Shearwater Perdix 2 und Petrel 3 Versionshinweise zur Firmware

VERSION 91 01.06.2022

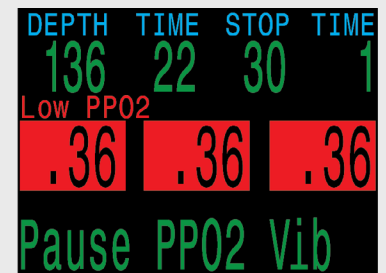
Es wurden kontinuierliche Vibrationsalarme für extern überwachte niedrige und hohe PO₂-Werte (CCR) hinzugefügt.

Aufgrund der kritischen Bedeutung der PO₂-Werte bei einem Rebreather mit geschlossenem Kreislauf vibrieren Alarmer zu extern überwachten PO₂-Werten weiterhin alle 10 Sekunden, solange die Alarmbedingung anhält und auch nachdem die Meldung quittiert wurde.

Bei einem Alarm aufgrund niedriger oder hoher externer PO₂-Werte wird der Vibrationsalarm fortgesetzt, selbst wenn die Warnmeldung gelöscht wurde.

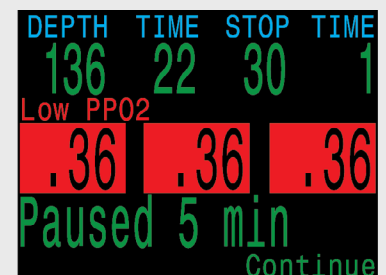
Während ein PO₂-Vibrationsalarm aktiv ist, steht die Menüoption „PO₂-Vibr. pausieren“ zur Verfügung. Dadurch wird der PO₂-Vibrationsalarm für fünf (5) Minuten unterbrochen. Während dieser Zeit können andere Warnbedingungen weiterhin Vibrationen auslösen.

Während solche Vibrationen aktiv sind, steht eine Menüoption zur Unterbrechung der PO₂-Vibrationen zur Verfügung.

Sie unterbricht die Vibrationen für 5 Minuten.

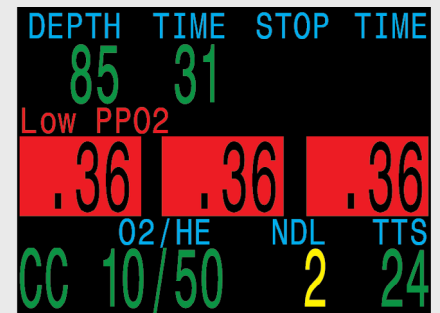
NEU Unterstützung für Petrel 3-Hardware mit 2,6"-AMOLED-Anzeige
(Petrel 3)

Die Standardfarbe der AMOLED-Anzeige ist Grün. Weiß ist als Hauptfarbe nicht möglich.

Die AMOLED-Anzeige des Petrel 3 besitzt leuchtende Farben und einen größeren 2,6"-Bildschirm.

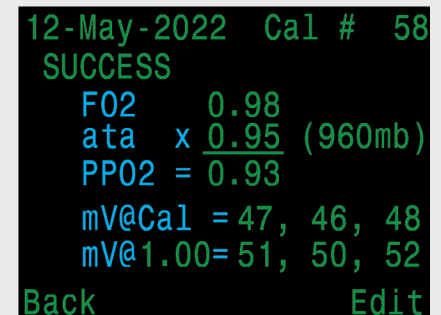
Zeigt den Verlauf der PO₂-Kalibrierungen an. Ein Protokoll-Browser zeigt das Datum, den Status, die Millivolt (mV)-Werte und die Eingabeparameter für alle PO₂-Kalibrierungen an.

Der Verlauf der PO₂-Kalibrierungsergebnisse ist einsehbar.

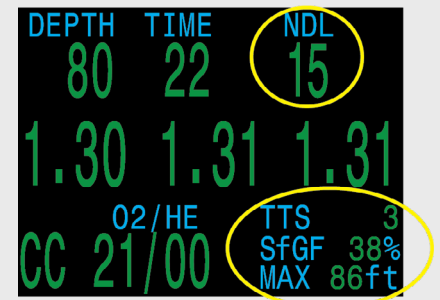
Die Einstellung „NZ Display“ kann auf „Mini“ gesetzt werden. Die Mini-Anzeige kann so konfiguriert werden, dass sie zusätzlich zur fest eingestellten Zeit bis zur Oberfläche (ZzOF) zwei benutzerdefinierte Werte anzeigt. Die Hauptanzeige wurde geringfügig geändert, indem die Nullzeit nach oben rechts verschoben wurde, wo normalerweise DEKO-STOPP angezeigt wird. Die Nullzeit wird hier so lange angezeigt, bis Dekostopps benötigt werden, und wechselt dann automatisch zur Anzeige von Dekostopps.

Eine Mini-Anzeige kann als Einstellung für die Nullzeitanzeige gewählt werden

Mit dieser Option wird die Nullzeit (NZ) in den DEKO-STOPP-Bereich verschoben. Sobald Dekostopps benötigt werden, ersetzen sie die Nullzeit.

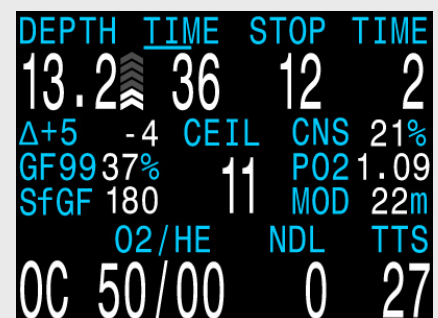
Konfigurierbare Minianzeigen wurden hinzugefügt. Diese ermöglichen bis zu drei Anzeigen in dem Bereich, der sonst für eine Anzeige genutzt wird, wobei jedoch die Schrift kleiner ist.

Zwei Minianzeigesätze können konfiguriert werden. Die Satzkonfigurationen unterscheiden sich für die Tec-Modi (OC Tec, CC/BO) und Rec-Modi (Luft, Nitrox, 3 GasNx).

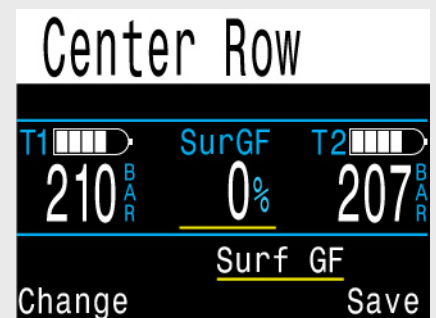
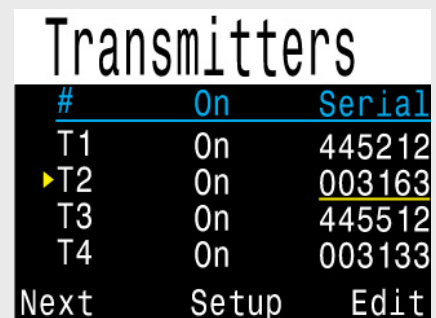
NEU Vorschauen der Tec-Anzeige der mittleren Zeile wurden hinzugefügt, um die Anzeigekonfiguration zu vereinfachen.

Außerdem stehen mehr Optionen für die mittlere Position in den Tec-Modi zur Verfügung.

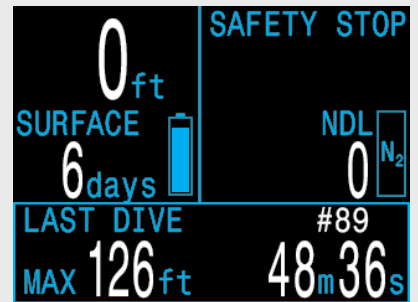
Es wurden konfigurierbare „Alarmer“ hinzugefügt. Diese können so programmiert werden, dass sie eine Warnung abgeben, wenn ein festgelegter Grenzwert erreicht wird. Die entsprechende Anzeige auf dem Hauptbildschirm ist gelb, solange der Grenzwert überschritten ist. Beim Peregrine schaltet sich mit dem Alarm auch die Vibration ein.

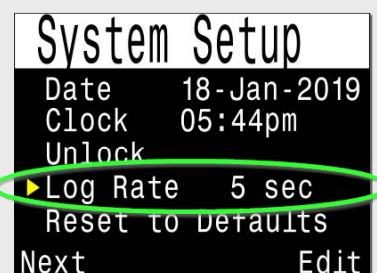
„OberflGF“ ist der Gradient Factor, der gälte, wenn Sie sofort an die Oberfläche auftauchen würden.

Die Protokollierungsrate kann auf 2, 5 oder 10 Sekunden eingestellt werden.

Neue Dekompressionsoptionen im
OC Rec-Modus

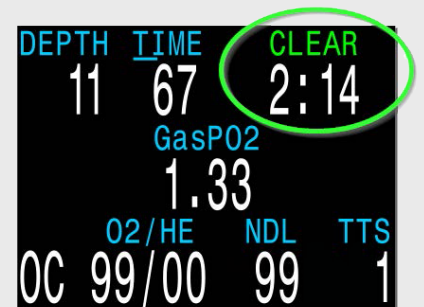
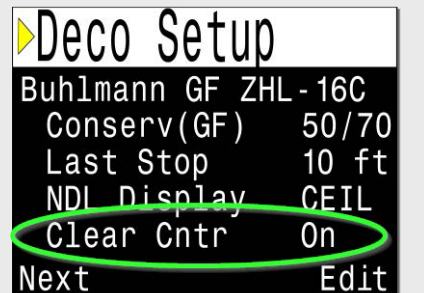
Der Benutzer kann nun benutzerdefinierte Gradient Factors im OC Rec-Modus einstellen. Zuvor standen im OC Rec-Modus nur feste Werte zur Verfügung.

Der Benutzer kann nun eine Tiefe von 6 m für den letzten Stopp im OC Rec-Modus auswählen. Zuvor fand der letzte Stopp im OC Rec-Modus immer bei 3 m statt.

Der Zähler „Dekompression beendet“
beginnt nach Dekompressionsende mit
dem Zählen.

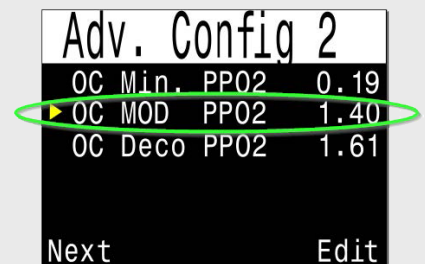
Die Option für den maximalen PO_2 im offenen Kreislauf wurde nun entfernt und durch die Einstellung „OC MOD PPO2“ (PO_2 für max. OC-Tiefe) ersetzt. Die Einstellung für die maximale Tauchtiefe gilt nur für die Tauchphase in maximaler Tiefe. Der Tauchcomputer wechselt automatisch zum Grenzwert „OC Deco PPO2“ (PO_2 in OC-Deko), wenn sich der Taucher 7,5 m von einem erforderlichen Dekompressionsstopp entfernt befindet. Der Grenzwert „OC Deco PPO2“ (PO_2 in OC-Deko) legt außerdem fest, wo die vorhergesagten Dekompressionsgaswechsel erfolgen. Wenn das aktuelle Gas einen Sauerstoffanteil von 80 % oder mehr enthält, wird ebenso der Dekompressionsgrenzwert verwendet, da das Gas als Dekompressionsgas angesehen wird.

Die Option „OC MOD PPO2“ (PO_2 für max. OC-Tiefe) ersetzt die Option für den maximalen PO_2 im offenen Kreislauf mit einem anderen Verhalten. Bitte lesen Sie die Beschreibung links!

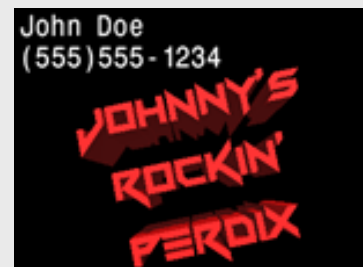
ÄNDERUNG Der Modus „OC/CC“ wurde in „CC/BO“ umbenannt, wobei „BO“ für „Bail-Out“ steht.

Dadurch soll klargestellt werden, dass der Modus „OC/CC“ niemals für reine OC-Tauchgänge vorgesehen war. Die Verwendung des Modus „OC/CC“ für OC-Tauchgänge führt zu einem suboptimalen Betrieb. Diese Änderung stellt klar, dass der Modus „CC/BO“ für Tauchgänge mit geschlossenem Kreislauf und Bail-Out zum offenen Kreislauf vorgesehen ist.

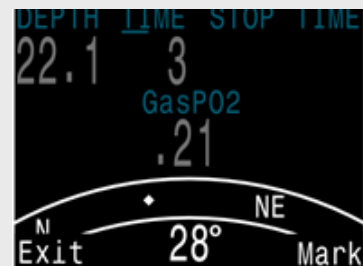
Das Menü der Kompasspeilungsmarkierung wurde verschoben, um die Tastenbetätigungen zu verringern. Der Kompass kann nun ebenfalls während der Peilung angezeigt werden. Betrieb: Während der Anzeige des Kompasses wird durch das Betätigen der linken Taste das Menü „Exit/Mark“ (Schließen/Markieren) aufgerufen. Mithilfe der rechten Taste erfolgt die Kompasspeilung, mithilfe der linken Taste wird der Bildschirm geschlossen und das Hauptmenü aufgerufen. Zuvor musste für die Kompasspeilung in die regulären Menüs gewechselt werden.

Der Befehl zur Peilungsmarkierung erfordert nun weniger Tastenbetätigungen.

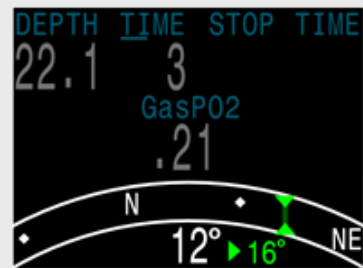
Bei der Markierung einer Peilung wird nun der Abweichungswinkel zwischen der aktuellen Peilung und der markierten Peilung angezeigt. Dies ist bei Navigationsmustern hilfreich. Ein Rechteckmuster erfordert beispielsweise Richtungsänderungen in 90°-Intervallen, während bei einem Dreiecksmuster Richtungsänderungen in 120°-Intervallen nötig sind.

Nun wird die Abweichung zwischen der aktuellen und markierten Peilung angezeigt (in diesem Beispiel 16°).

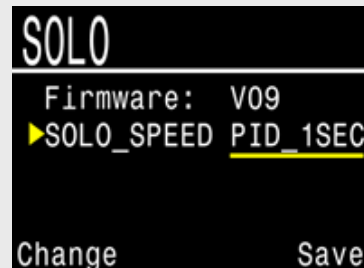
NEU Nur DiveCAN-Modelle
Hinzugefügte Unterstützung zur Änderung der Einstellungen für Peripheriekarten.

Bei der SOLO-Karte (Solenoid- und Sauerstoffcontroller) kann z. B. die Einstellung „Solenoid Speed“ (Solenoidgeschwindigkeit) angepasst werden. Öffnen Sie beim Petrel die Seite „Bus Devices“ (Busgeräte), um auf die Peripheriekarten zuzugreifen. Hier angezeigte Einstellungen können auf dem Peripheriegerät gespeichert werden.
